改善箇所説明図

改善措置の内容

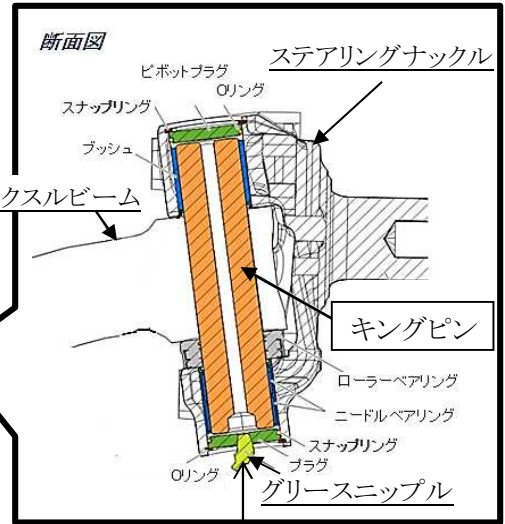
基準不適合発生箇所

大型トラックのかじ取り装置において、アクスルビームとキングピンの嵌め合い寸法が不適切なため、過度な使用を繰り返すと、キングピンの保持力が低下しキングピンが降下するものがある。そのため、キングピンがステアリングナックル上部から分離してホイールアライメントが狂い、タイヤの偏摩耗及びハンドル操作に違和感が発生し、最悪の場合、直進安定性が損なわれるおそれがある。

全車両、キングピンを対策品に交換する。なお、アクスルビーム及びステアリングナックル等に損傷がある場合は、新品に交換する。

識別 : フロントリッドを開けパネルに向かって左のボス部に黄色ペイントを塗布する。
